**Izba Administracji Skarbowej
we Wrocławiu**

Znak sprawy: 0201-ILZ.260.40.2018

ODPOWIEDZI NA PYTANIA

Dotyczy: postępowania o udzielenie zamówienia publicznego prowadzonego w trybie przetargu nieograniczonego na zadanie pn.: „Przebudowa budynku administracyjno – biurowego przy ul. Bohaterów II Armii Wojska Polskiego 14 w Zgorzleu”.

Pytanie nr 26

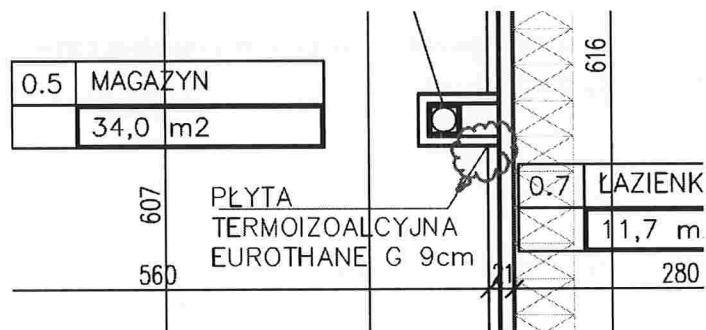
Prosimy o uzupełnienie rysunków wykonawczych rewizji A dotyczących parteru oraz poddasza. Brak na tych rysunkach wskazania/tabel jakie zostały zaprojektowane wykończenia posadzek i ścian. Na pozostałych rysunkach takie opisy występują.

Zamawiający udostępnia rysunki dotyczące rewizji A parteru oraz poddasza.
